RAPPORT HYDROGEOLOGIQUE

**Concernant la protection
du captage communal dit « captage du Village »**

janvier 2009

Dossier établi par **Jacques MAILLOT**
Hydrogéologue agréé en Matière d'Hygiène Publique pour le Département du Doubs

**Bassin versant potentiel sur fond cadastral
(extrait du dossier technique du Cabinet REYLE)**

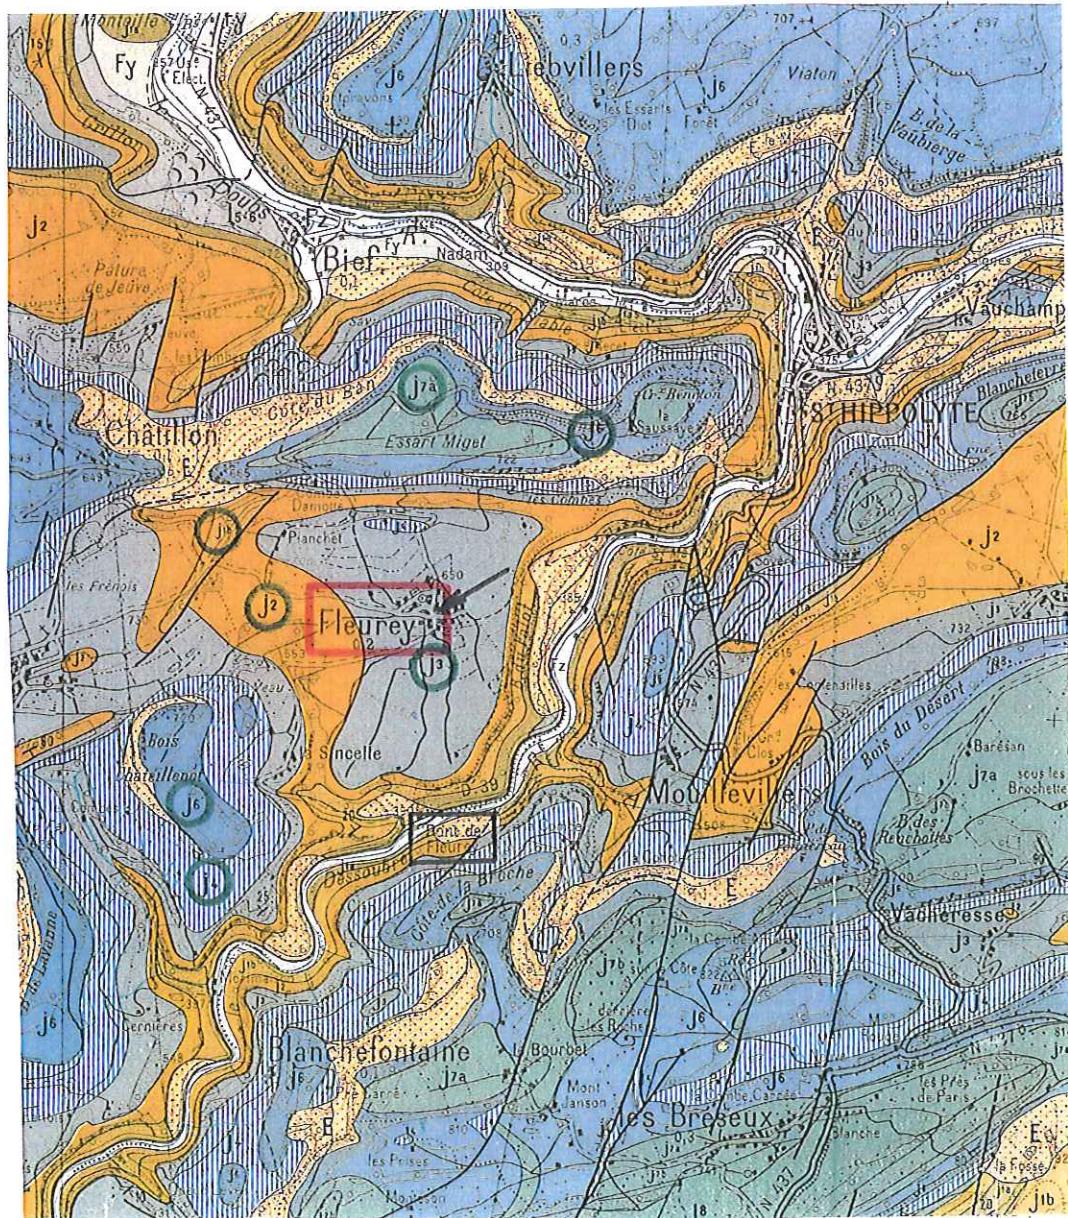
- Le traçage du Grand Fol s'inscrit tout à fait dans la délimitation du Bassin versant potentiel estimé par le Cabinet REYLE. Il est cependant à noter que la fluorescéine a été détectée dans le ruisseau du Pont de Fleurey, situé très au Sud où il se jette dans le Dessoubre, dans les calcaires du Jurassique moyen. Ceci est sans doute du au fait que le trop plein du captage communal rejoint les eaux pluviales du village qui sont injectées à l'aval de Fleurey, et que ces eaux rejoignent l'aquifère du Bathonien, ainsi qu'il a été évoqué ci-dessus

Il n'est pas exclu de penser que le trop plein de l'aquifère plus profond du Jurassique moyen puisse interférer dans le système plus superficiel du Callovien supérieur, ce qui pourrait expliquer que le débit de la source est certes faible, mais relativement constant (pas de manque d'eau même en période de sécheresse) et que les analyses sont convenables, malgré cet aspect très superficiel et restreint dans l'espace (0.125 km^2) du Bassin versant potentiel évoqué dans le dossier technique (voir planches pages 41, 42 et 48 de ce dossier)
